Gemeente Epe

Geanonimiseerde Zienswijzennota

ontwerp bestemmingsplan “Klimopstraat, Epe”

= schaduw omgeving

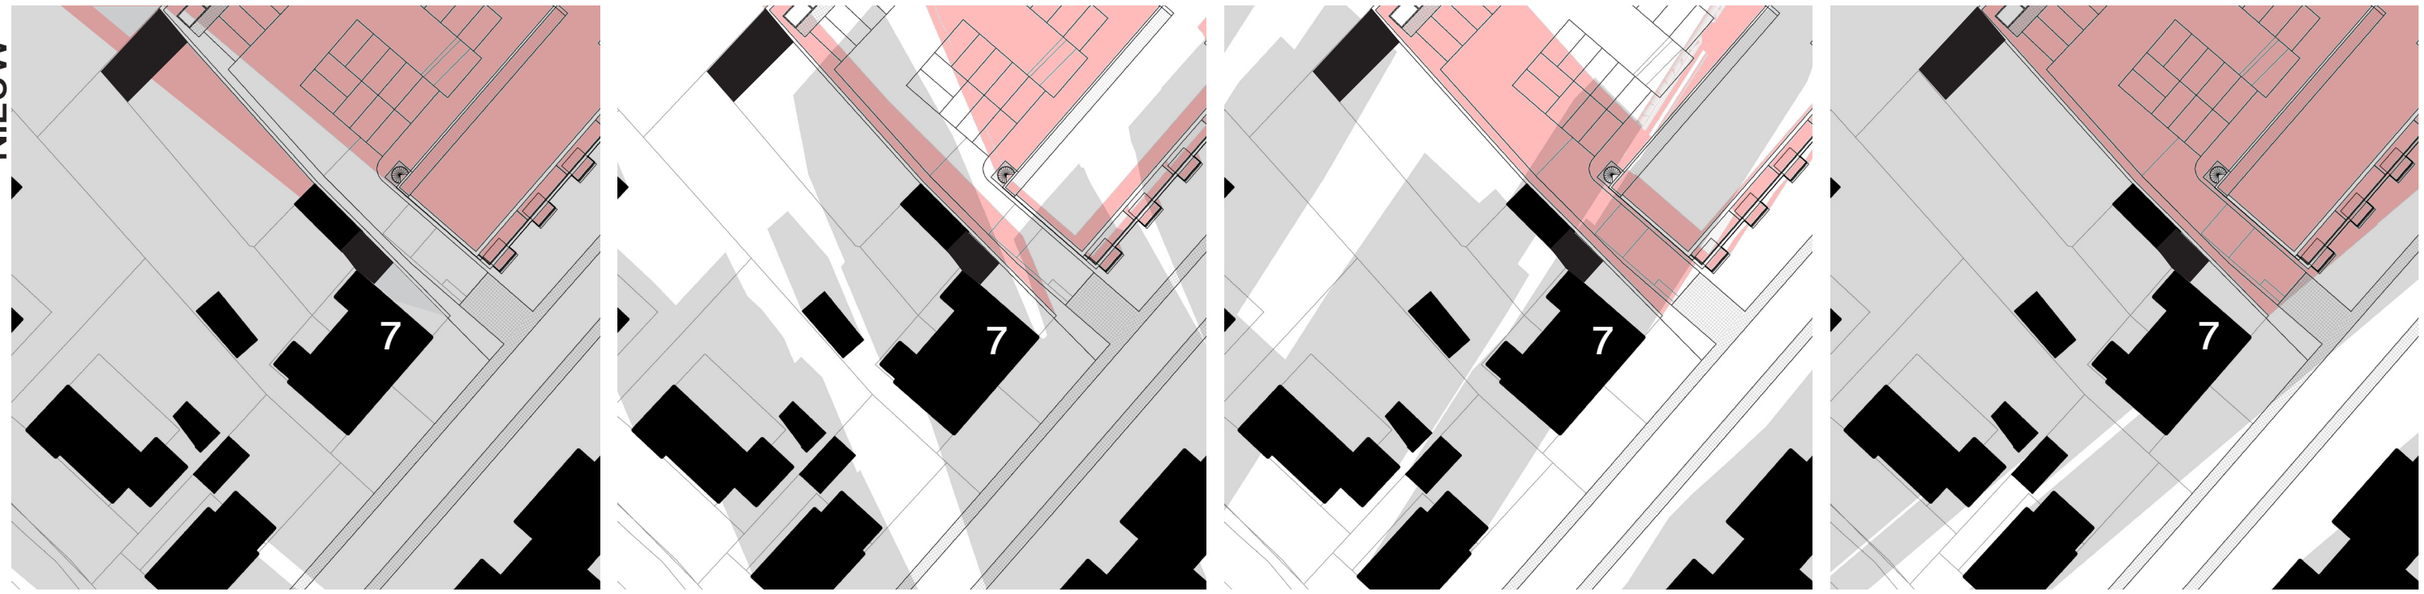
c. Reclamanten stellen minder zonlicht te krijgen omdat het nieuwe appartementengebouw hoger is en dieper aan de achterzijde is dan de huidige bebouwing.

Ad c. In vergelijking met de huidige bebouwing klopt het dat er iets meer bebouwing is die het zonlicht zou kunnen blokkeren. Omdat het nieuwe appartementengebouw ten noordoosten van reclamanten staat, zal de impact op de bezonning klein zijn. De werkelijke impact hiervan is beoordeeld met een zonnestudie (zie bijlage 1 bij deze zienswijzennota).
Uit de zonnestudie blijkt dat er in de winter geen wezenlijk verschil is, in de lente ’s ochtends minder schaduw voor in de tuin en meer schaduw achter in de tuin is, in de zomer alleen ’s ochtends meer schaduw achter in de tuin langs de erfgrens is, en in de herfst ’s ochtends minder schaduw voor in de tuin en meer schaduw achter in de tuin is.
Er is dus weinig verschil in bezonning met de huidige situatie. Er is dus geen (significante) vermindering van de bezonning van het perceel van reclamanten. Er is derhalve ook geen aantasting van het woongenot van reclamanten.
